改善箇所説明図

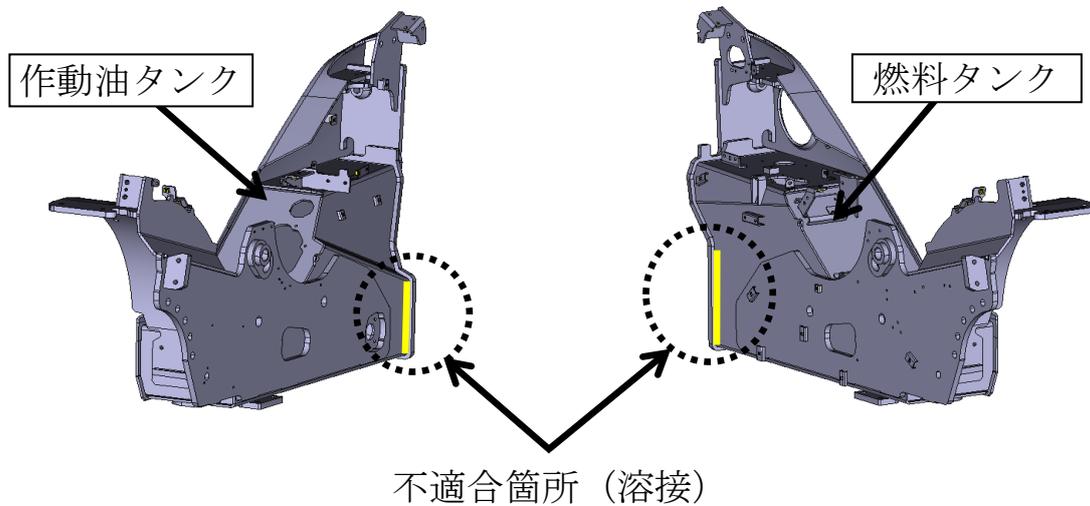
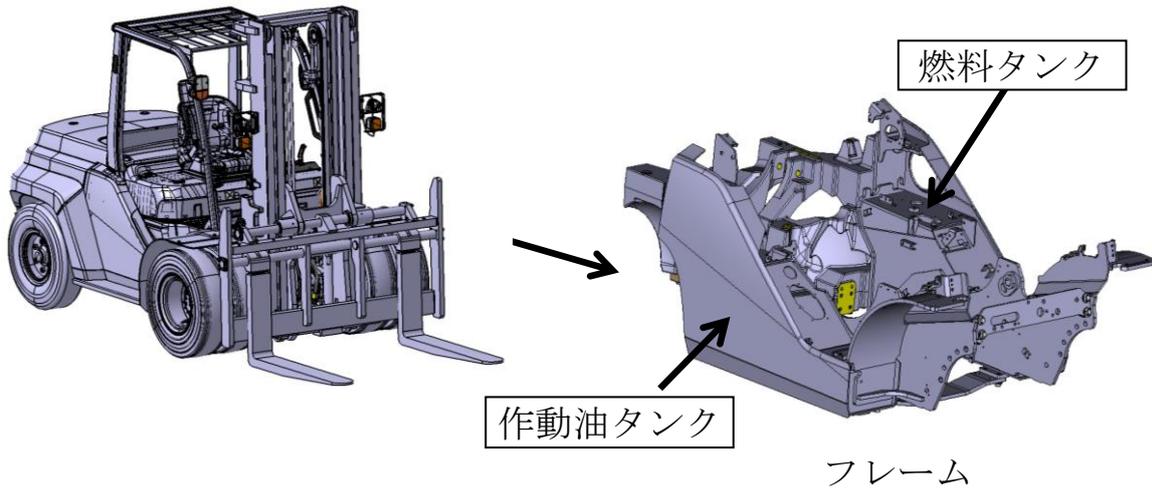
不具合の内容

エンジン式フォークリフトのフレームの構成部品である燃料タンク及び作動油タンクにおいて、溶接方法が不適切なため、溶け込み不足が発生しているものがある。そのため、当該部位への負荷が大きい作業を繰り返し行くと、当該溶接部位に亀裂が発生し、燃料及び作動油漏れに至るおそれがある。

改善の内容

全車両、当該溶接部位を点検し、適切な状態で再度溶接する。
